AMÉNAGEMENT DE L'ÉCHANGEUR DE CORBEVILLE

Dossier d'Enquête Préalable à la Déclaration d'Utilité Publique

Pièce E - Bilan des actions de concertation et synthèse des avis émis

1. AVIS DIRIF SUR L'OPPORTUNITE DU PROJET

scénario NM

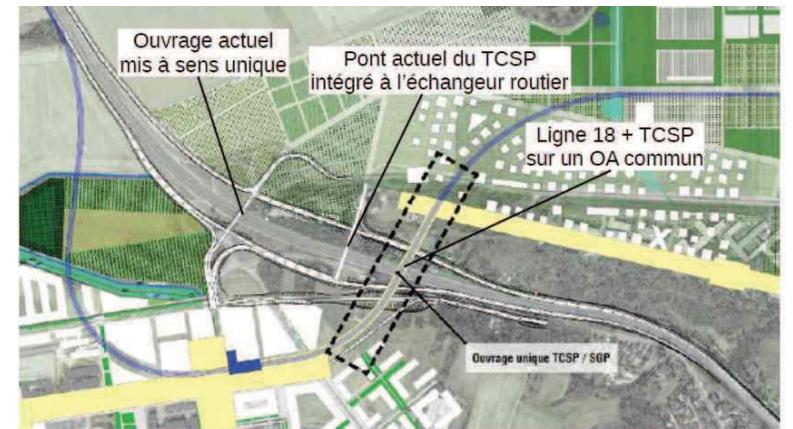
Le scénario MU est plus favorable en matière d'écoulement du trafic.

Il apparaît que les deux options d'aménagement envisagées par l'EPPS rapprochent la configuration de la RN118, aujourd'hui dérogoire, des normes actuelles de conception routière.

En ce qui concerne les dérogoires proposées, il paraît pertinent de pousser l'étude, dans les phases ultérieures du projet, de :

- la suppression de la VSVL entre les échangeurs 10 et 9 dans le sens province -> Paris (plutôt que d'envisager la suppression de l'entrecroisement) ;
- la mise à une voie des bretelles d'entrée.

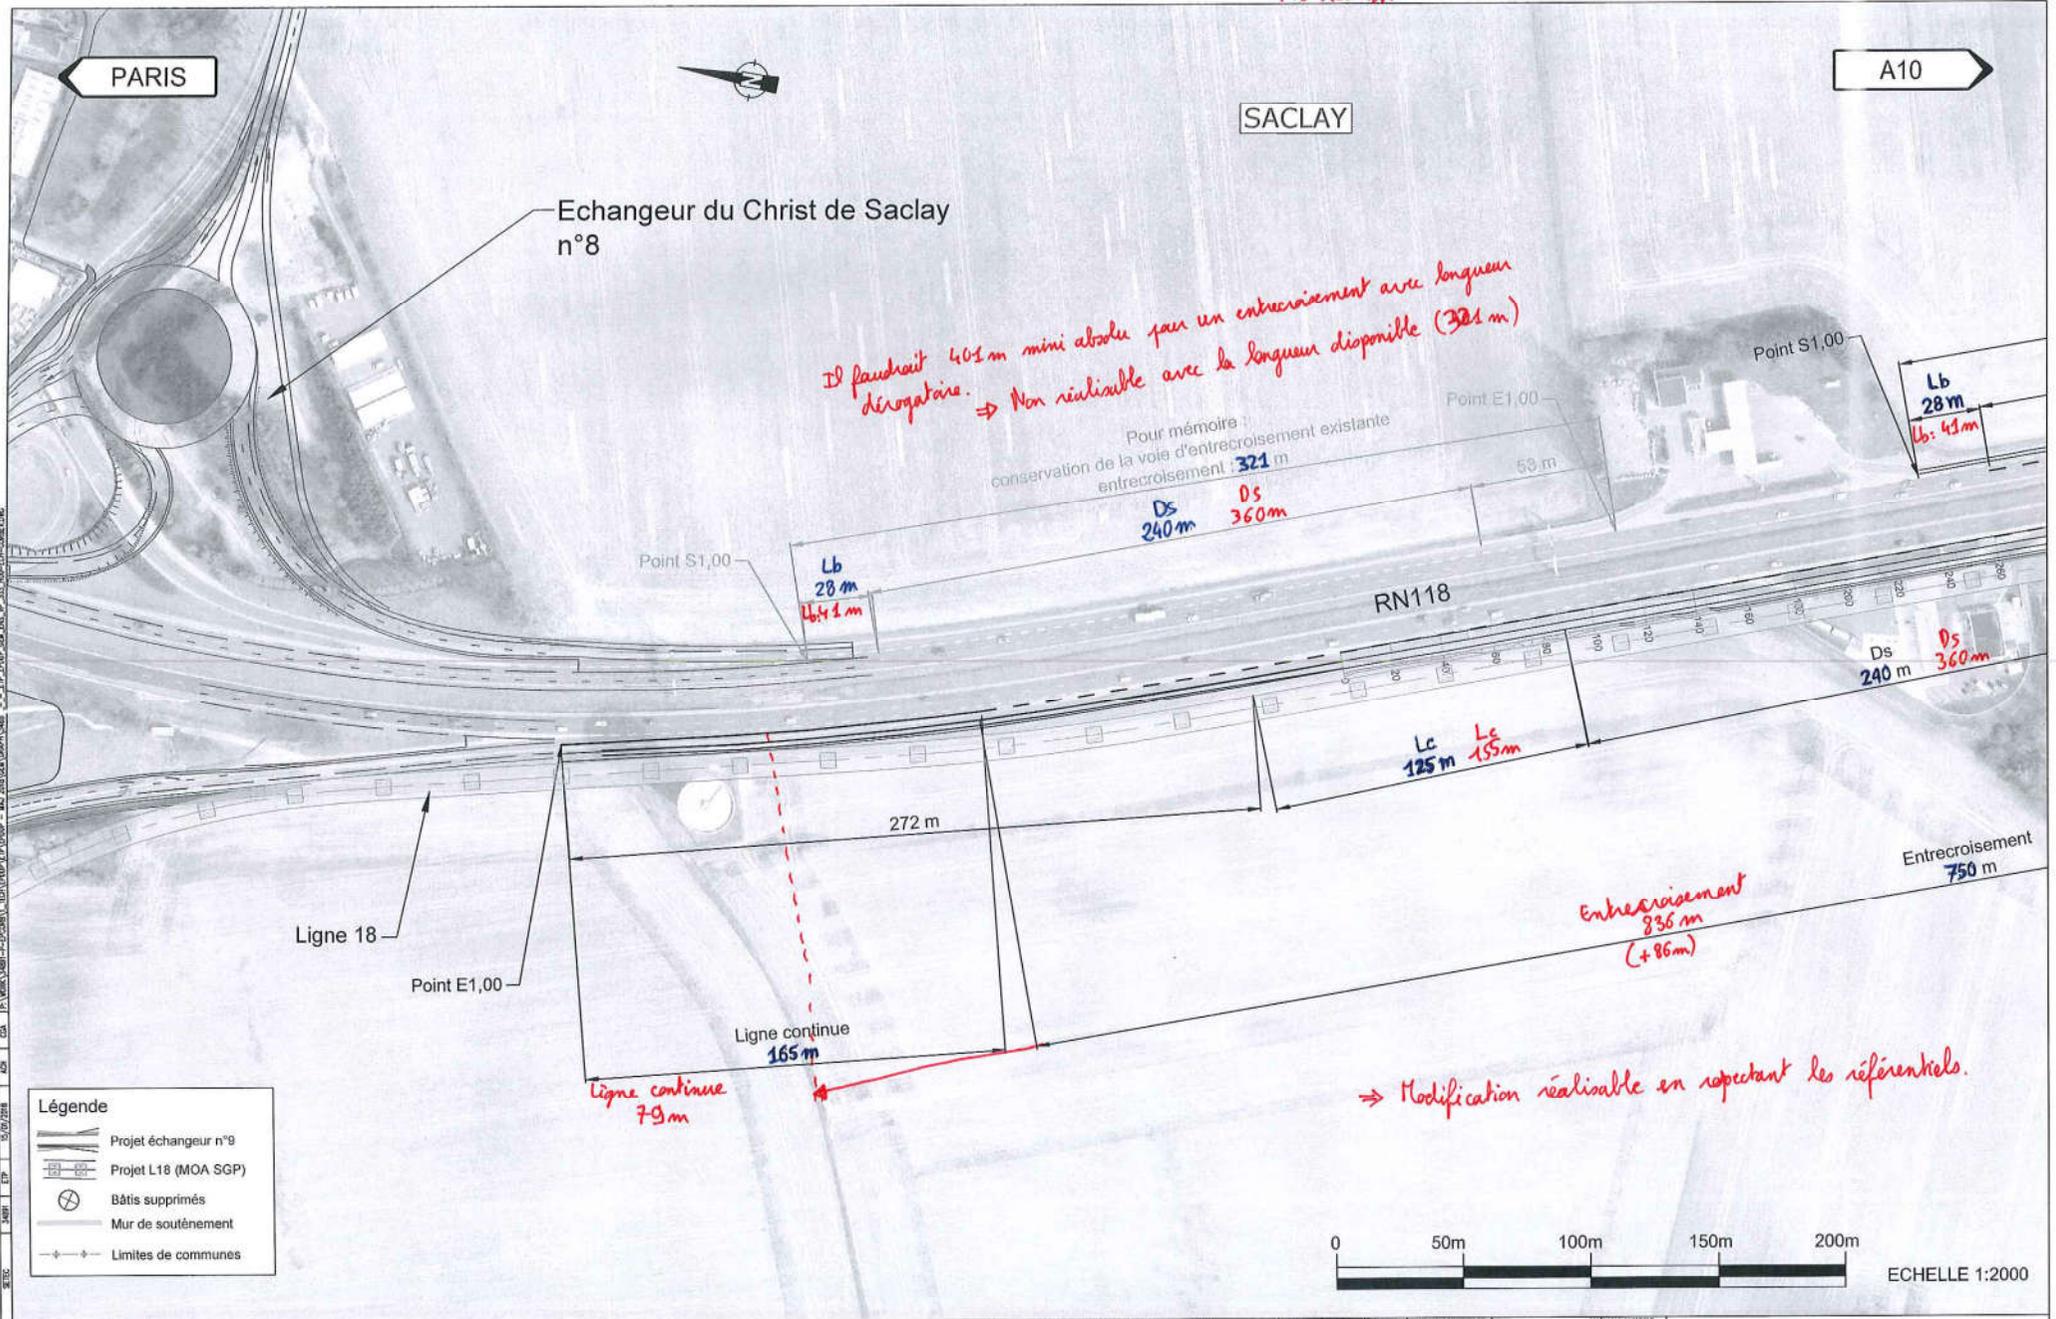
En effet, à l'EPDUP une dérogation porte sur l'interdistance entre la fin du rabattement de la VSVL et le point à E1.00. Conformément au VSA, il faut respecter la distance d'arrêt $Da = 130$ m à 90 km/h ($Da = 195$ m à 110 km/h), entre la fin du rabattement VSVL et le point E1.00. La dérogation EPDUP porte sur cette distance qui est de 30m environ (au lieu de 130 m).

Après échange téléphonique avec l'IGR en 2016, cette dérogation semble acceptable. La configuration dérogatoire minimale pouvant être acceptée étant donné que le point à 1.5m du biseau correspond au point E1.00 (« configuration vraiment exceptionnelle »).

Avec une vitesse de référence de 110 km/h sur la RN118, le point E1.00m se situerait en amont de la fin du biseau de la VSVL. Cette configuration dérogatoire ne semble pas satisfaisante car non sécuritaire vis-à-vis des flux des véhicules PL et VL voulant emprunter la voie d'entrecroisement qui présente elle-même une longueur dérogatoire (*longueur très faible*).

Pour mémoire, la longueur d'entrecroisement était également dérogatoire à l'EPDUP et justifiée par une configuration exceptionnelle présentée dans le VRU A.
